淀川水系流域委員会提言 (修正素案021113版)

河川管理者意見

平成14年12月5日

奈良県土木部河川課

(掘込のイメージ)

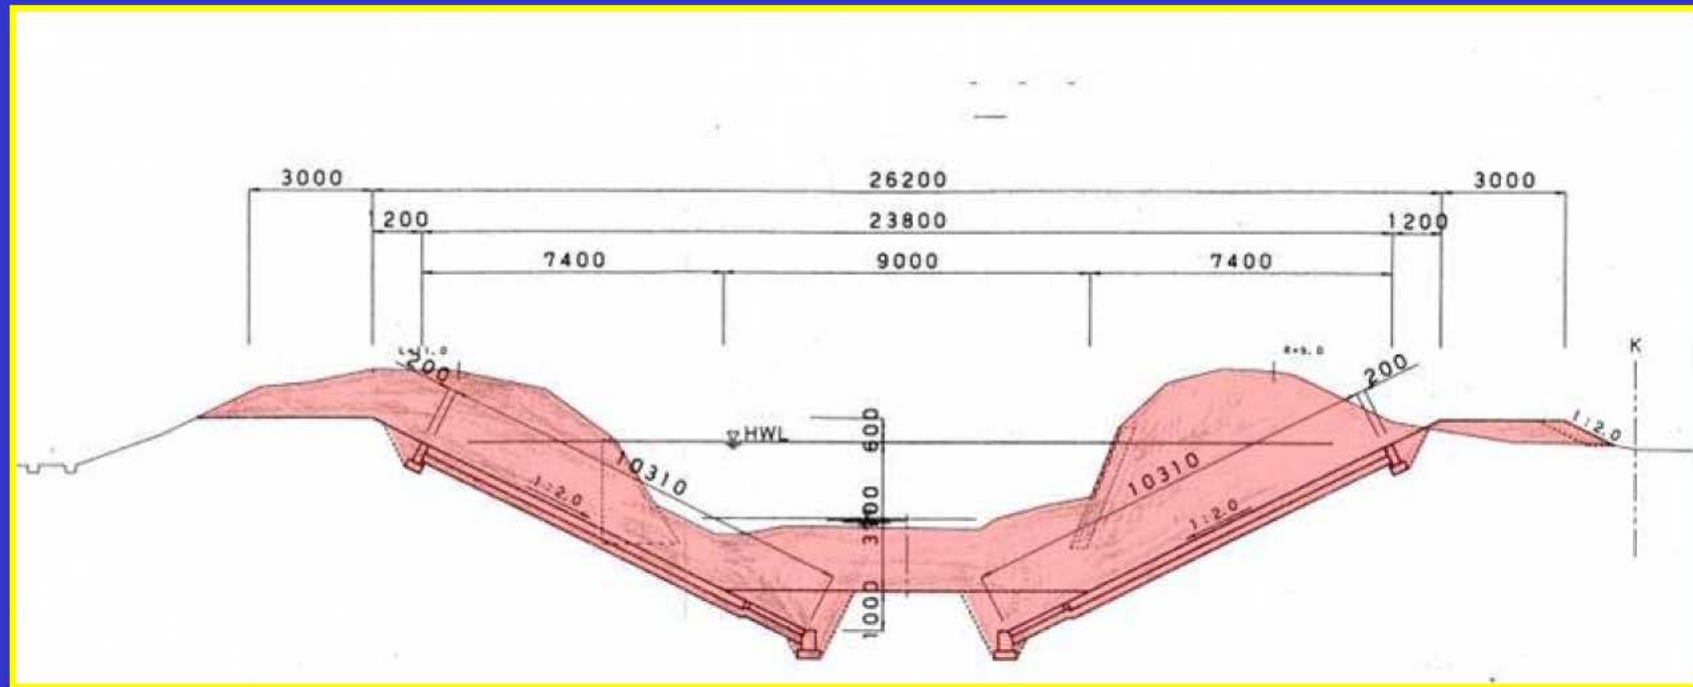
奈良県の意見

多くの河川では、掘込や小規模築堤で、
治水対策を実施

淀川直轄管理区間固有の
課題として、整理すべき

亀の瀬(大和川)

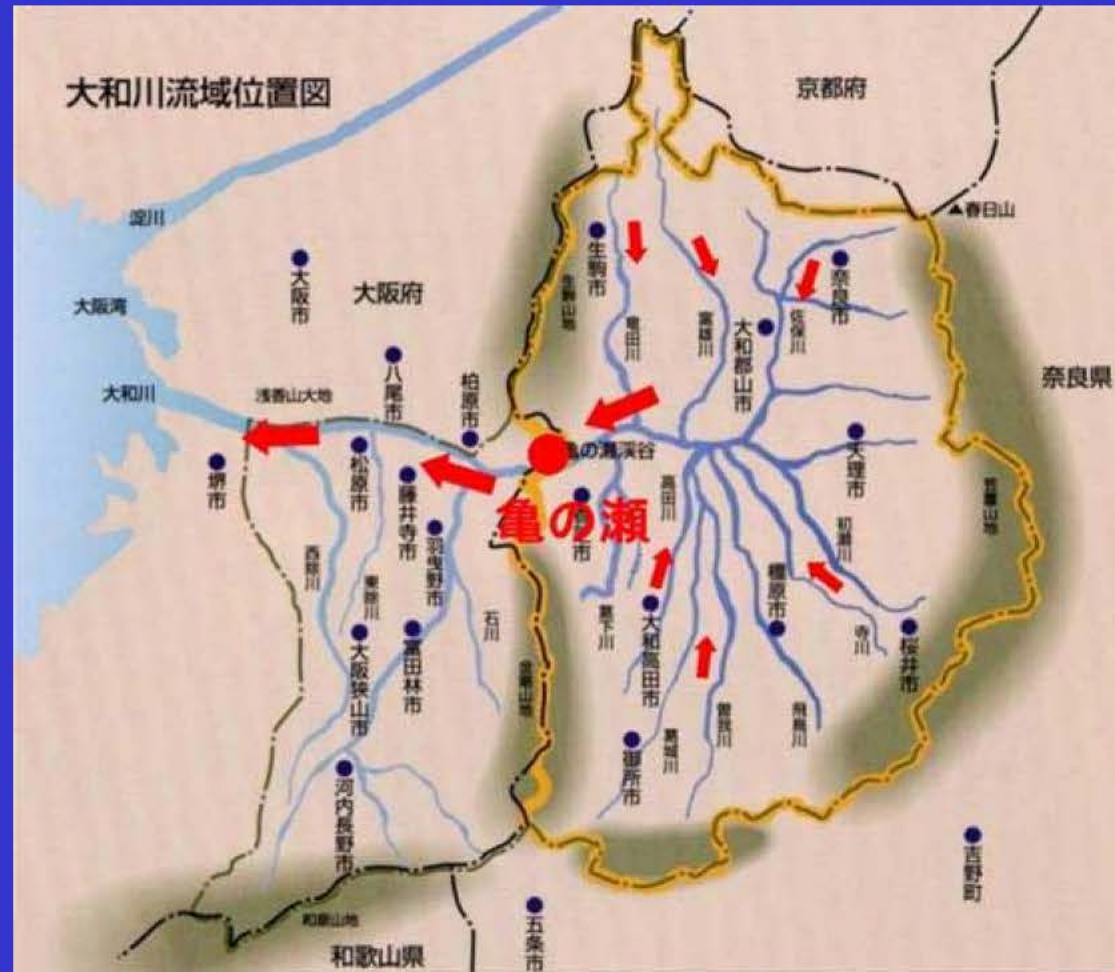
歴史、景観等の面から国民的
財産としての価値が高い

開削をできるだけ避け、他の
代替案を優先的に採用

- ・大和川流出部は、亀の瀬のみ
- ・亀の瀬は狭窄部で洪水が流れにくい
